CONSELHO MUNICIPAL DE SAÚDE DE JI-PARANÁ – RO

RESOLUÇÃO n. 0013/2024/CMS-JP/RO
Ji-Paraná-RO, 19 de fevereiro de 2024.

Dispõe sobre Relatórios referente ao relatório emitido pela Comissão de Construção e Reforma, referente a Construção da UBS – Unidade Básica de Saúde Green Park, dá outras providências.

**RELATÓRIO DA COMISSÃO DE CONSTRUÇÃO E REFORMA DO
CONSELHO MUNICIPAL DE SAÚDE DE JI-PARANÁ**

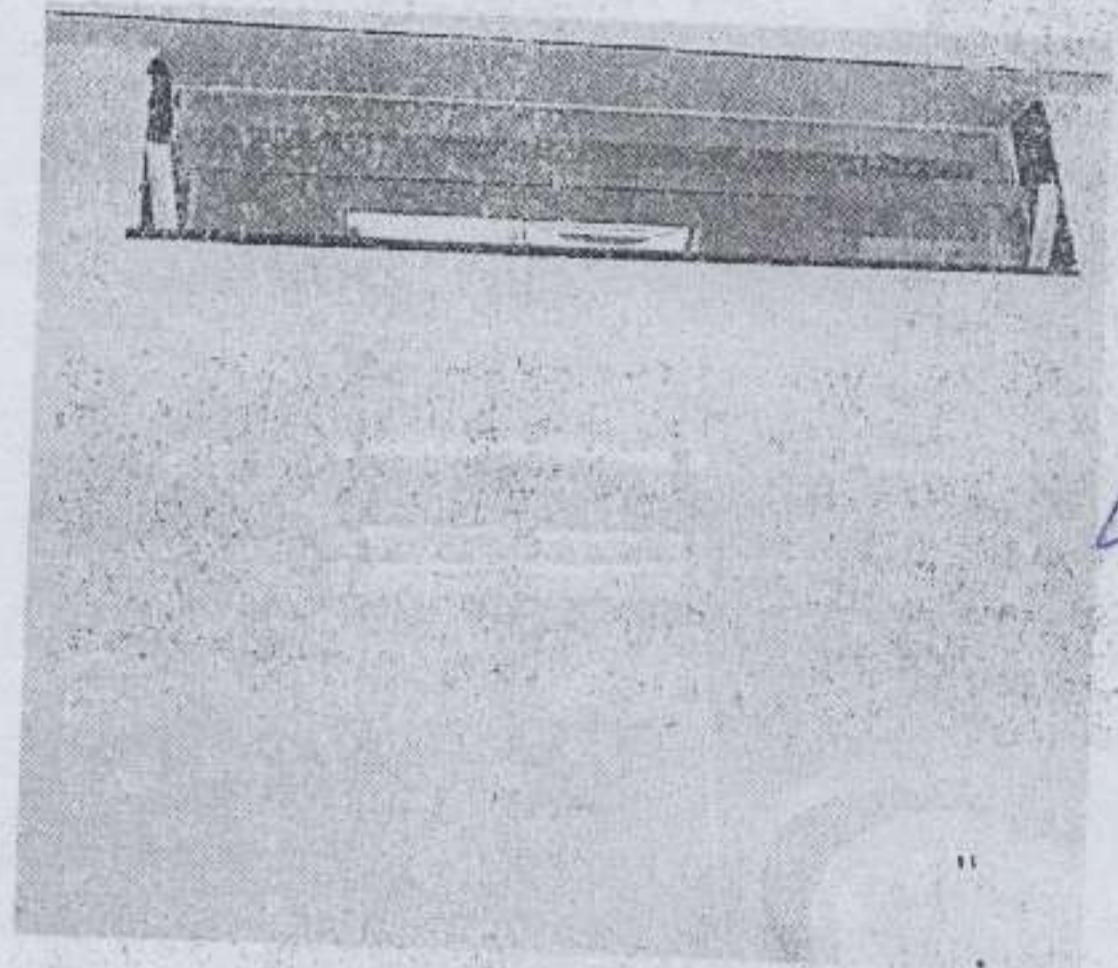
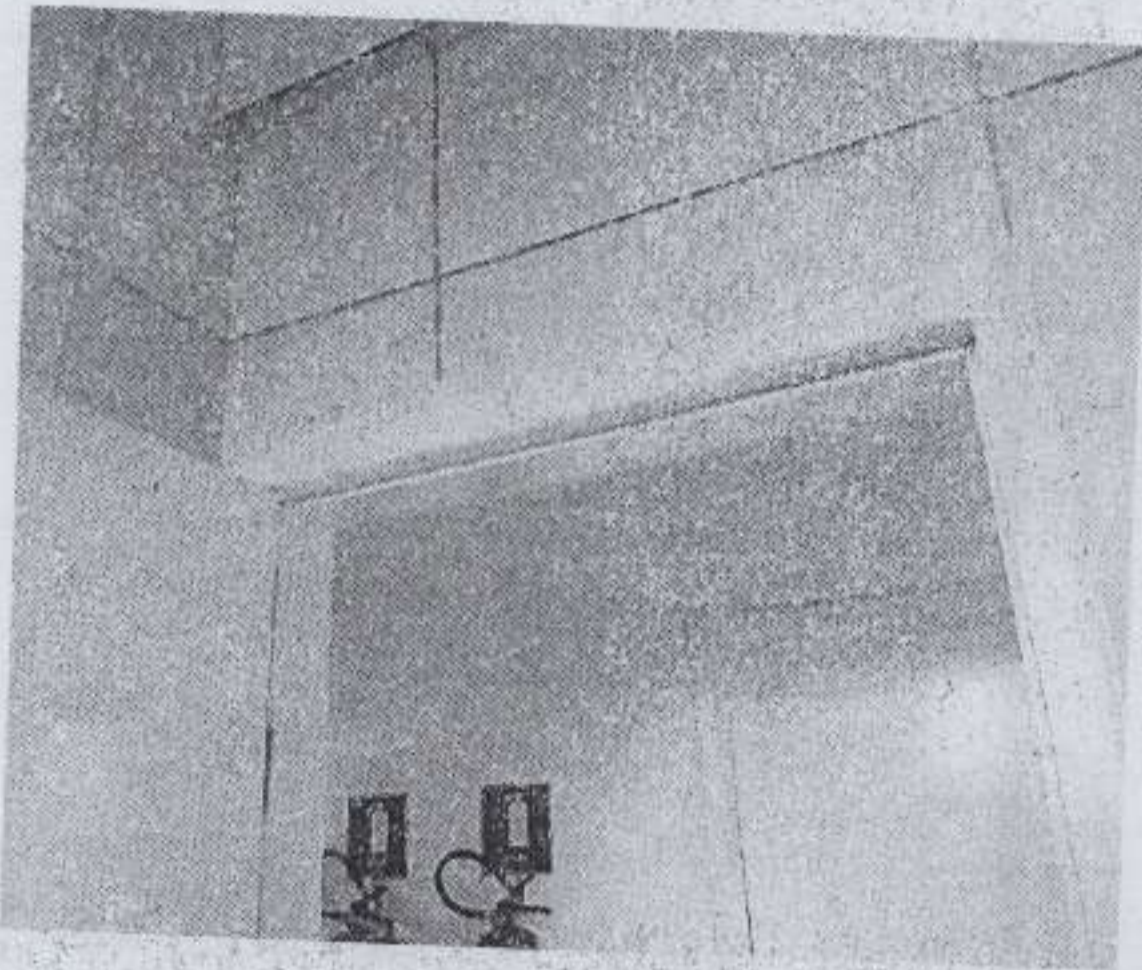
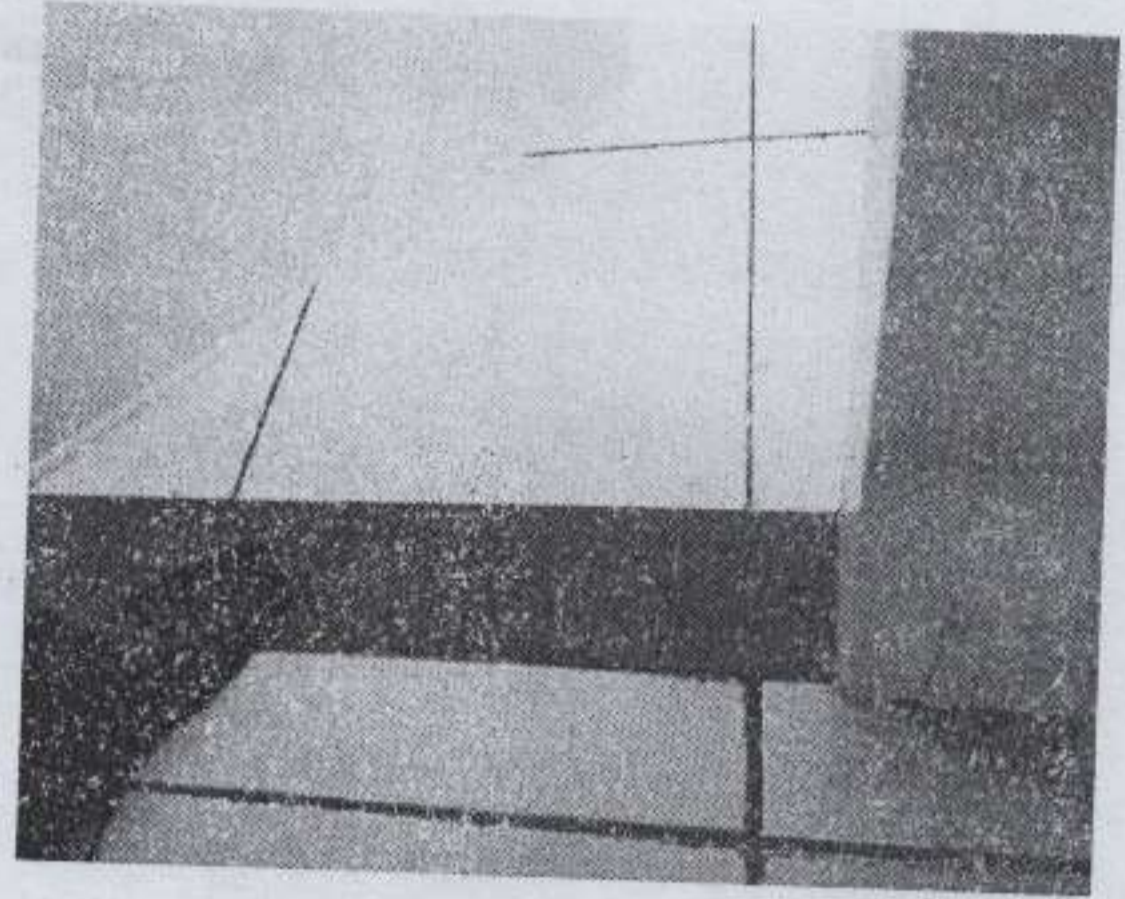
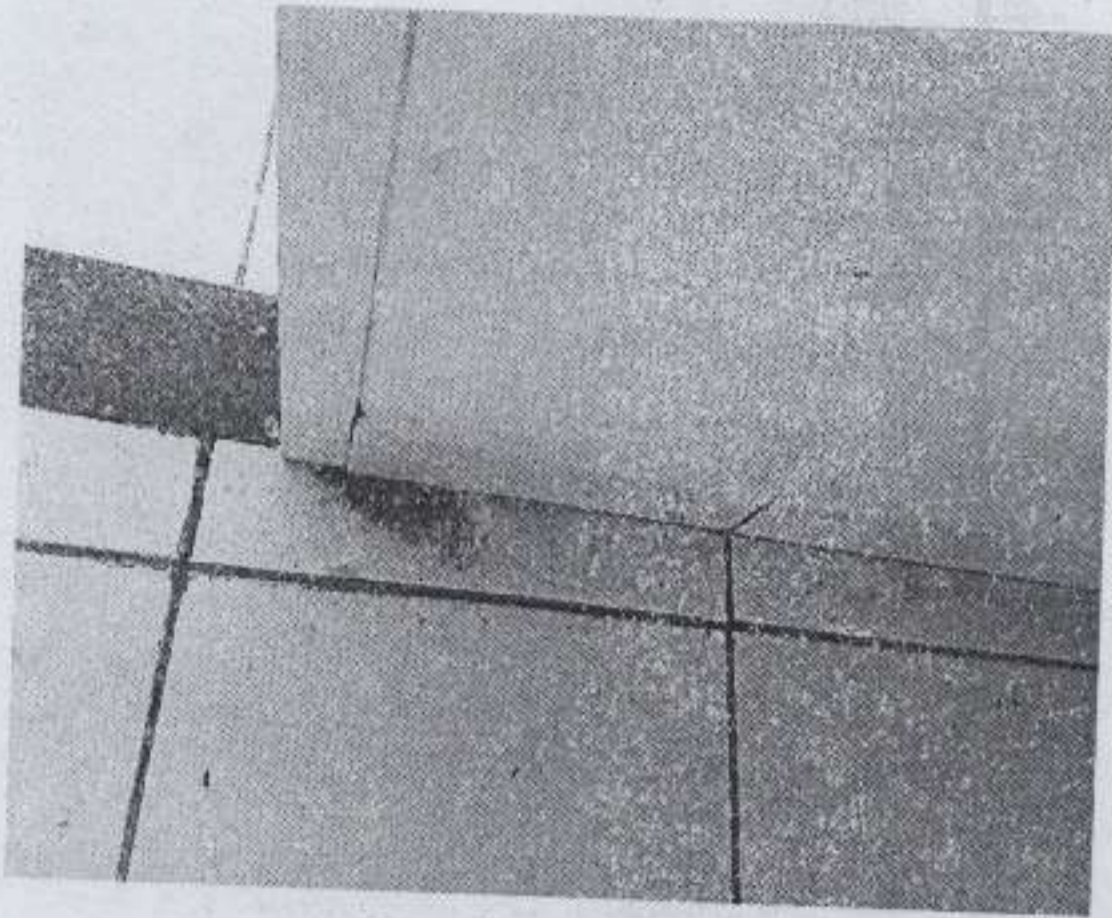
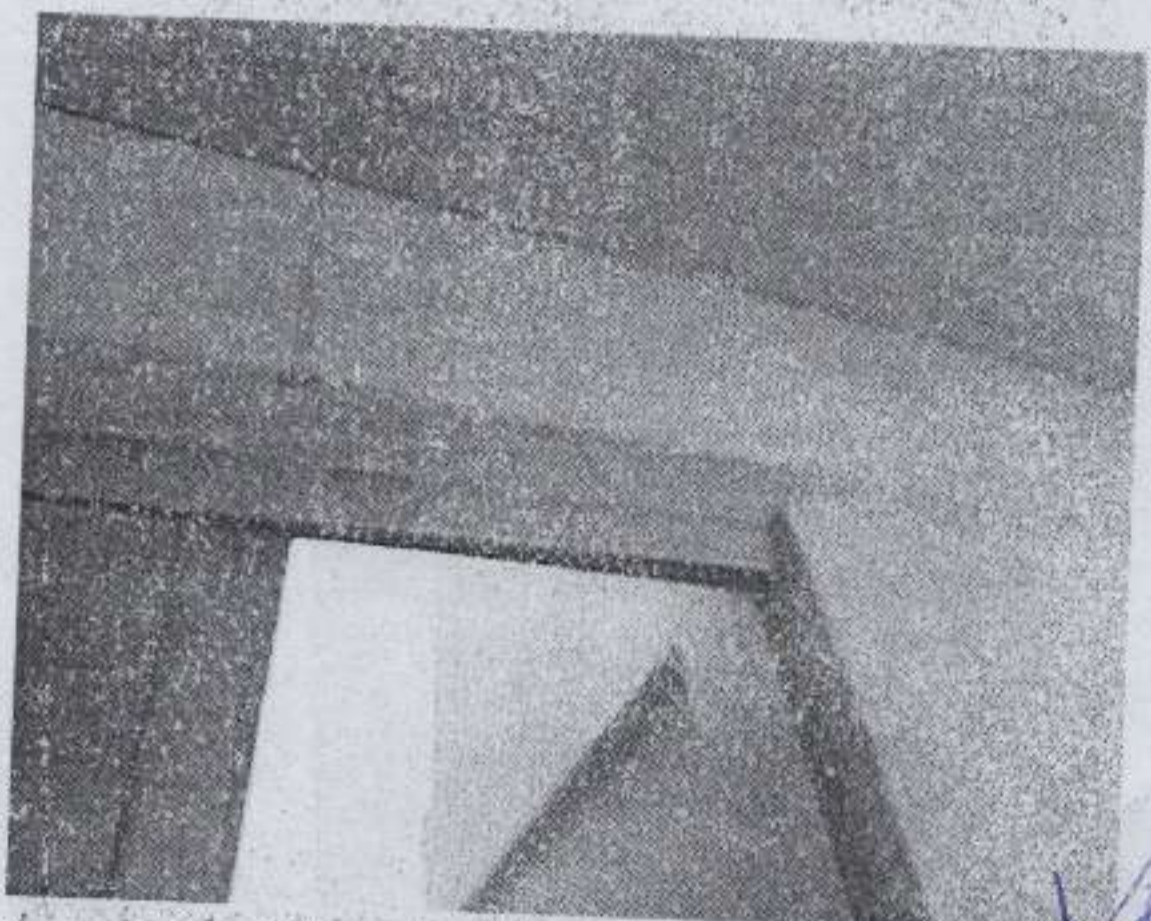
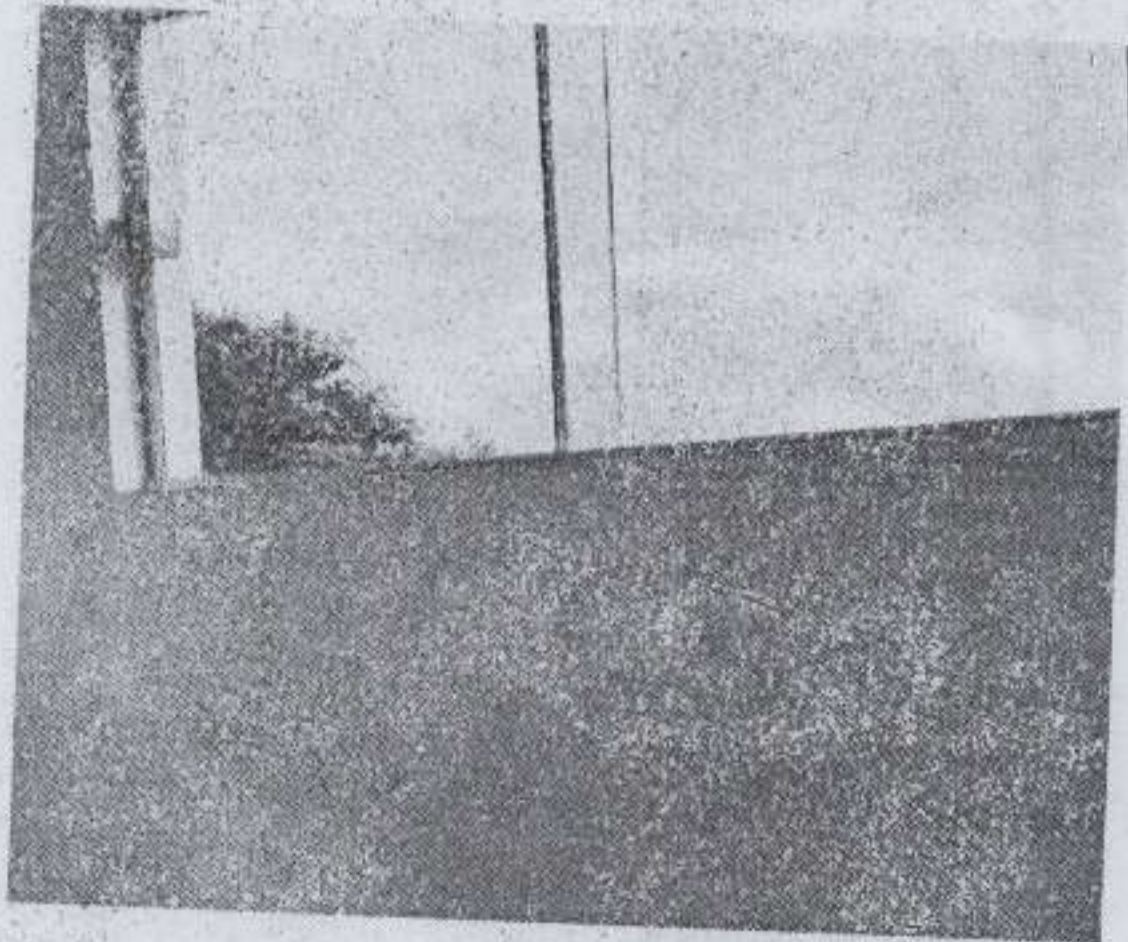
21 – Duas portas estão sem os batentes, e a janela do banheiro está sem acabamento.

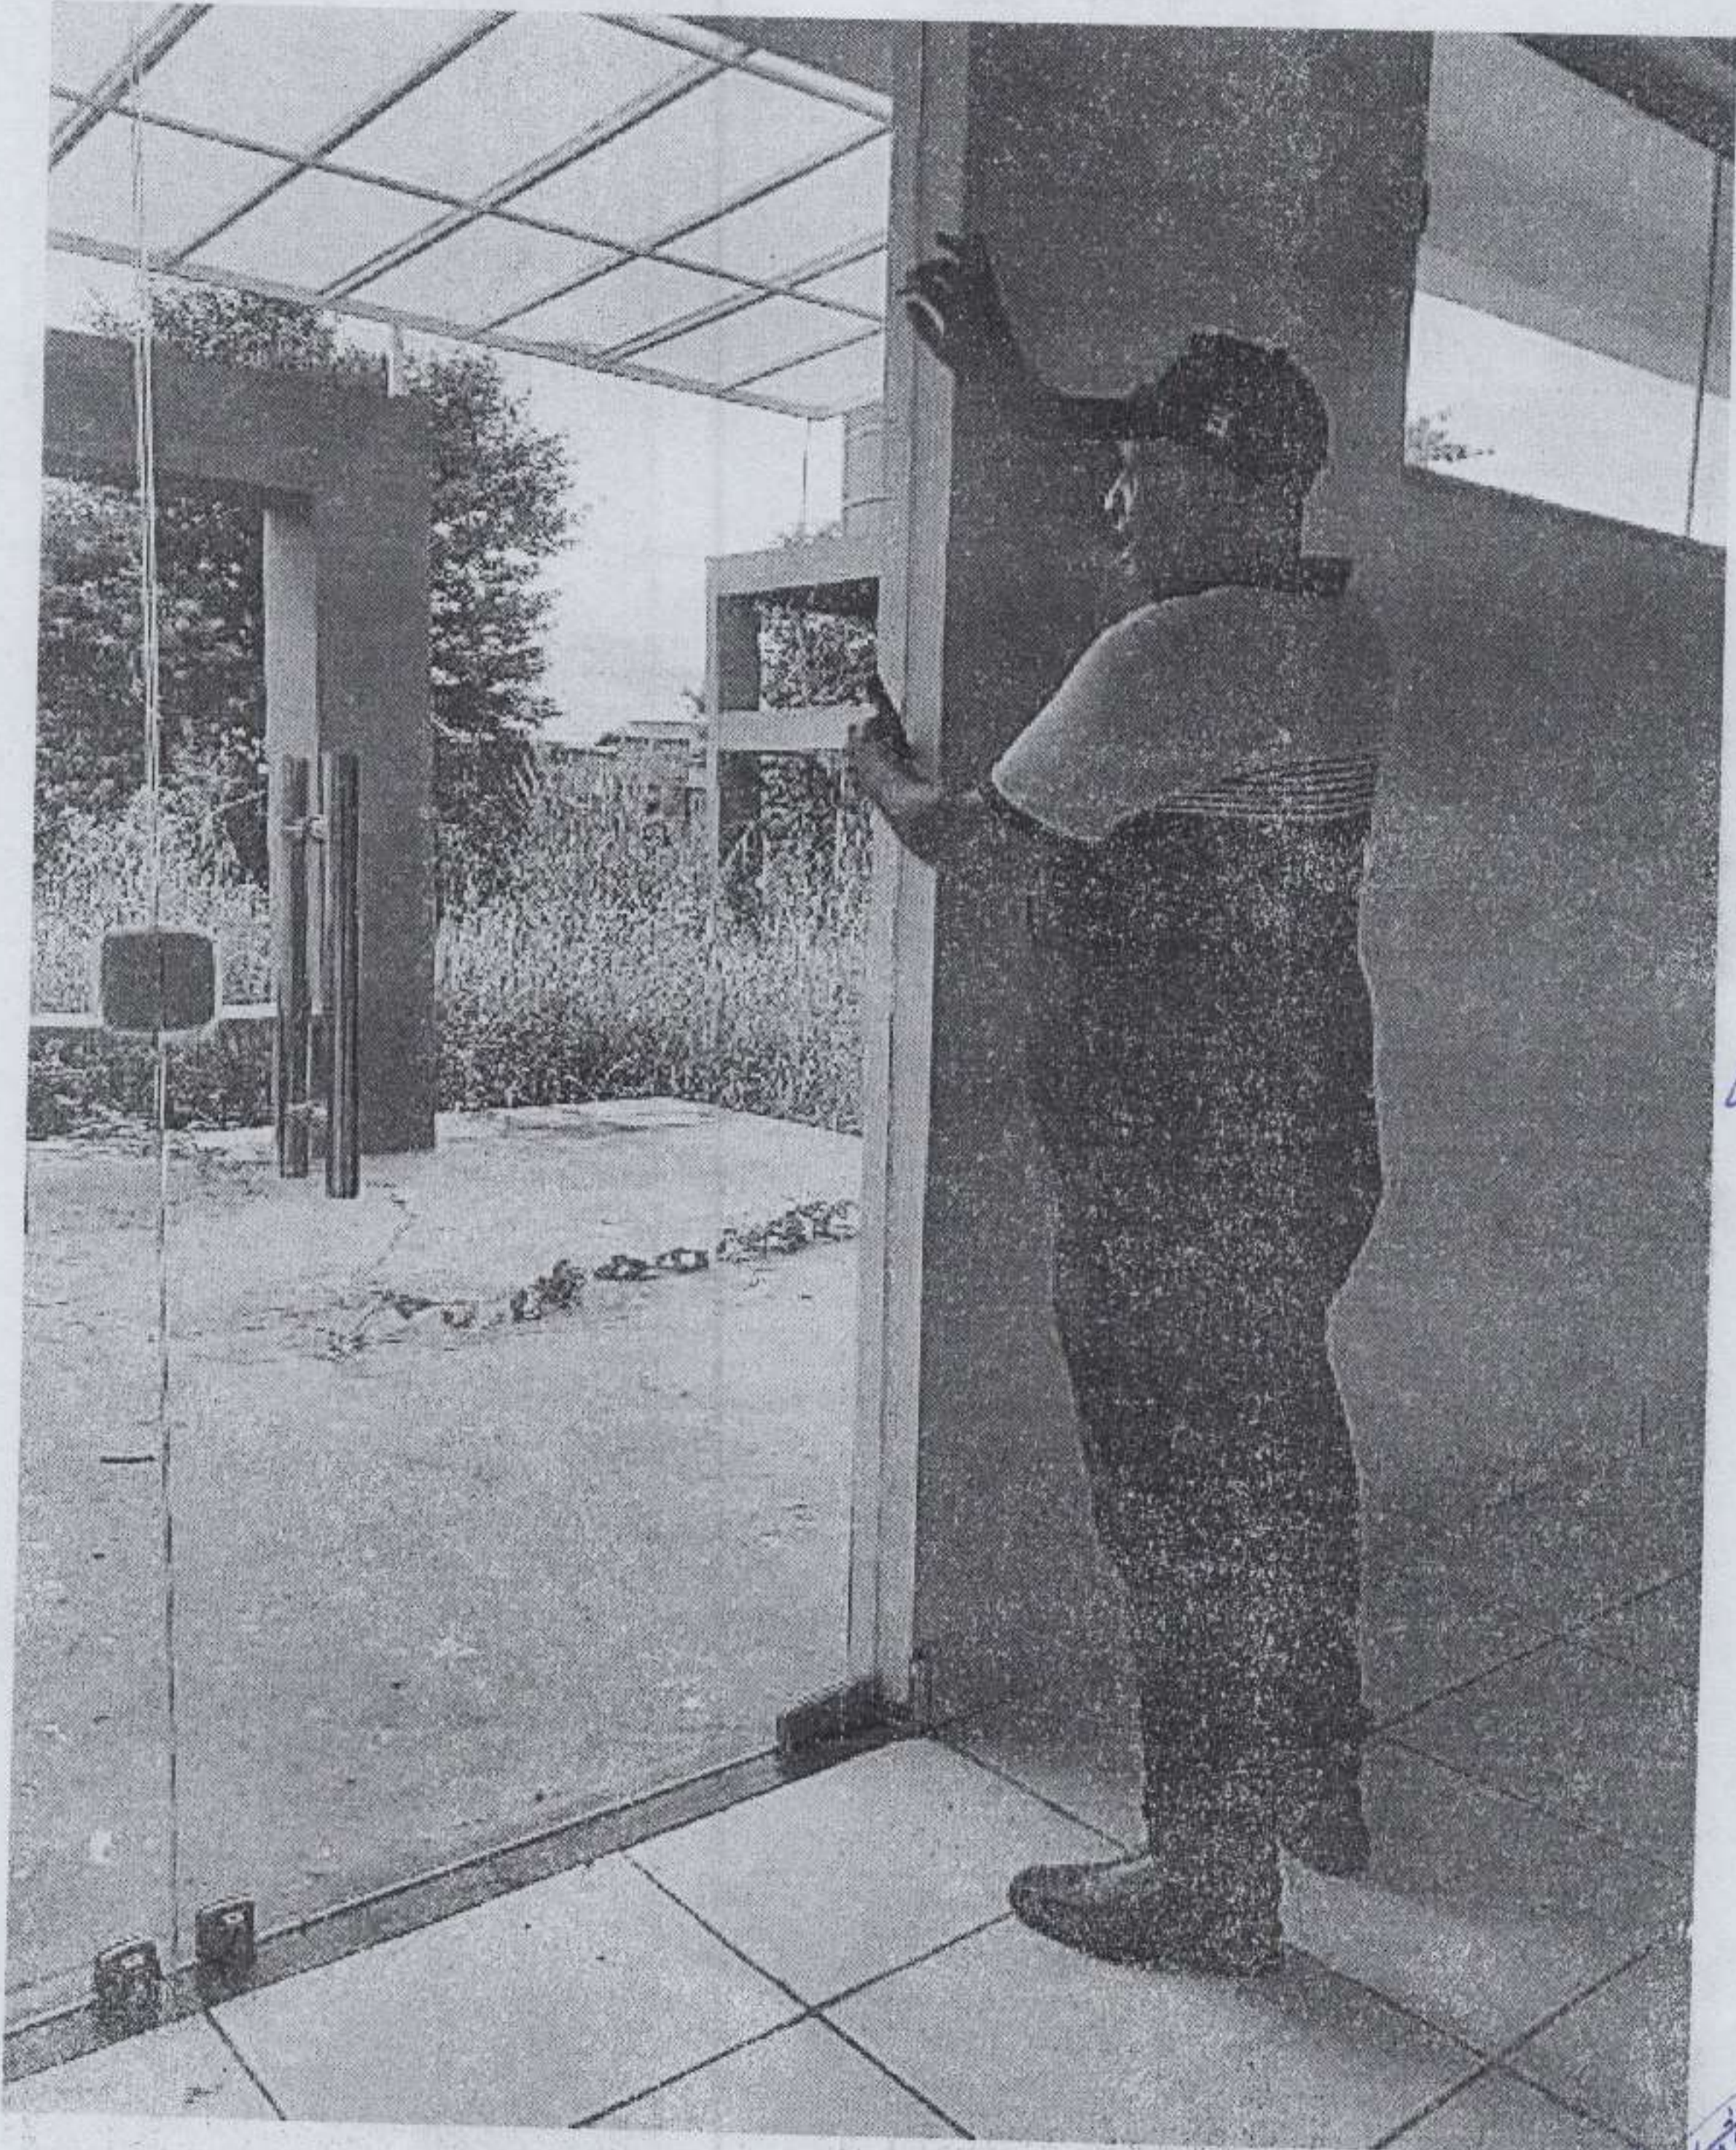
22 - Porta da recepção modelo duas abas sem as cantoneiras tipo "U".
